**Direction régionale de l'environnement,
de l'aménagement et du logement
Nouvelle – Aquitaine**

Objet : Visite d'inspection du site minier «Hyverneresse» à Gioux et Croze (23) du 25 février 2021

Site :	Site minier «Hyverneresse» - Communes de Gioux et Croze (23)
Date de l'inspection :	25 février 2021
Situation administrative :	MCO remblayée partiellement et Travaux Miniers Souterrains Déclaration d'arrêt des travaux, 1 ^{er} donné acte. Site sous police des mines Exploitant : ORANO Mining Propriétaire des terrains : privés et ORANO Mining
Référentiels utilisés :	- Déclaration d'arrêt des travaux et Arrêté préfectoral de 1 ^{er} donné acte du 31 mars 2020 - Arrêté Préfectoral de mise en sécurité et surveillance du 23 février 2017 - Rapport de l'inspection du 27 août 2015 - Résultats d'autosurveillance

Figure 4 : Écoulement des eaux de surface sur le site d'Hyverneresse (étude Hydrogéologique ANTEA, 2013)

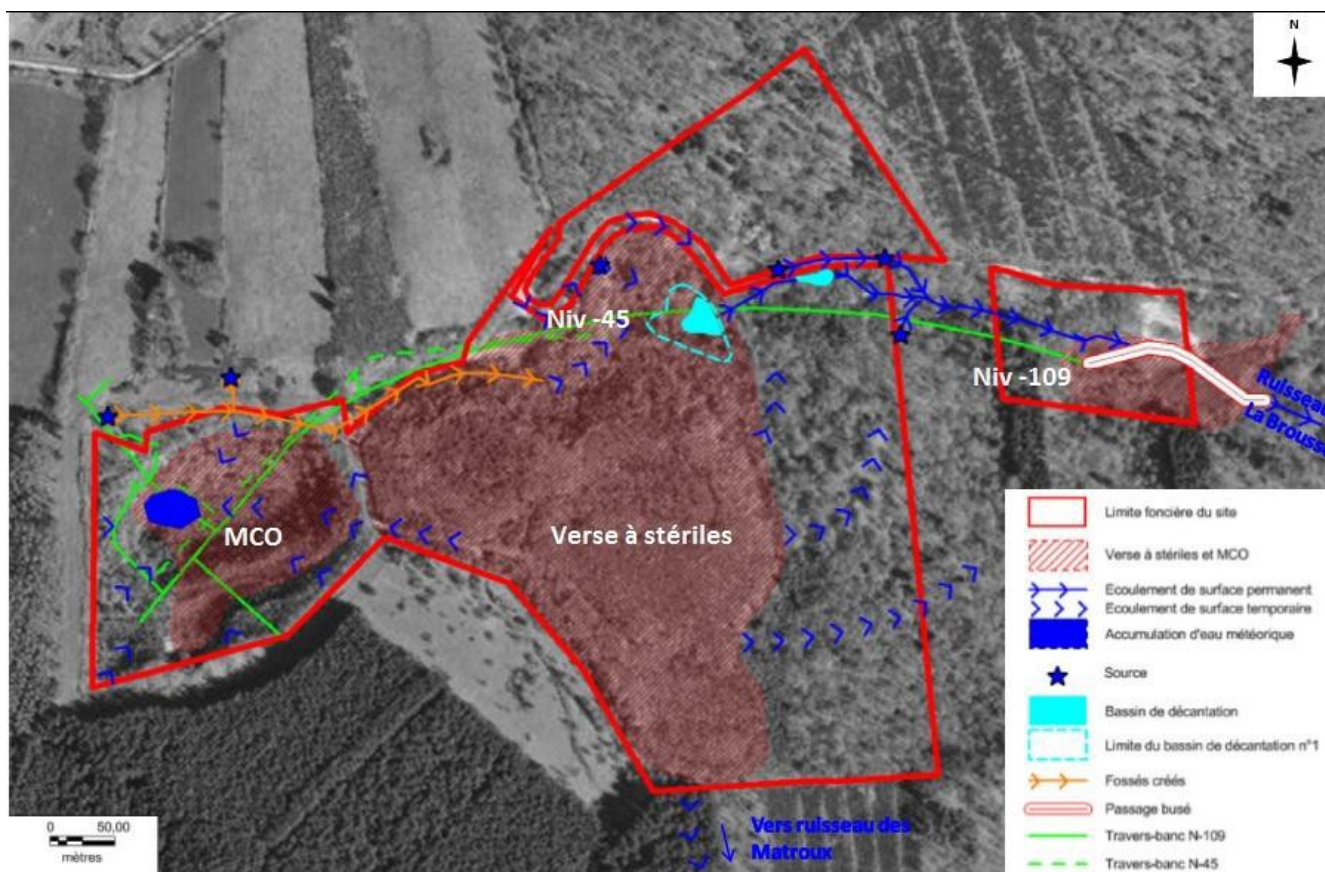
La figure 4, vue au chapitre I permet une bonne compréhension du régime hydrologique du site dans son ensemble. Cependant on note que sur cette figure, le passage busé de la Brousse ne reflète pas la réalité, en effet, lors de cette inspection il apparaît que ce passage busé ne débute réellement qu'après la confluence du ruisseau de la Brousse et des eaux d'exhaure en sortie du travers-banc N-109. De plus, cette figure ne montre pas les passages busés créés au niveau du quartier d'Hyverneresse.

Le dossier de DADT reprend cette figure et présente également en annexe cartographique (plan n°5) et en figure 60 p.93 le plan de récolement du site après les travaux de 2010. Ce plan fait apparaître les passages busés, mais il manque des éléments concernant la compréhension du sens de l'écoulement des eaux. Si cela n'a pas été noté lors de l'instruction de la DADT, la visite sur site fait apparaître que la compréhension serait plus aisée avec une cartographie présentant l'ensemble de ces éléments.

Demande 2 : il est demandé à l'exploitant de fournir à l'issue des travaux de récolement une cartographie précisant clairement les différents ouvrages (busages, fossés de dérivation, regards et avaloirs) en lien avec les écoulements des eaux de surface. Cette cartographie devra faire apparaître également le travers banc N-109 et le drainage des eaux souterraines.

Figure 15 : point de prélèvement HYV A1 du ruisseau de la Brousse avant confluence avec les eaux d'exhaure

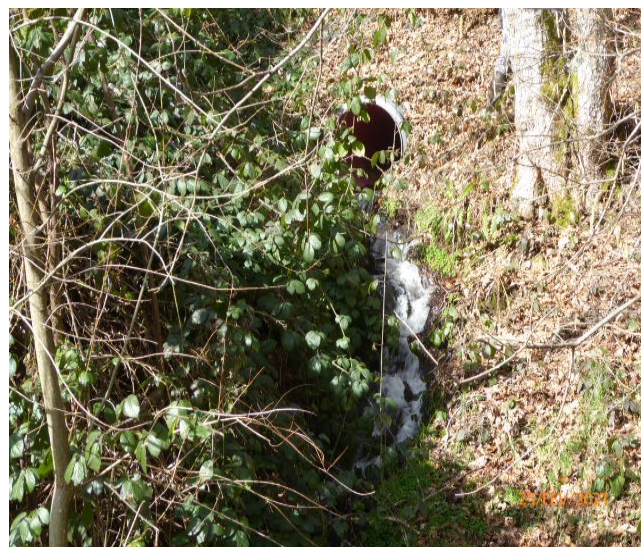
Concernant les points HYV A1 et HYVER au niveau du carreau de la Brousse, et HYV B au niveau du Moulin de Reby, l'inspection n'a pas relevé d'anomalies (figures 15 et 16).
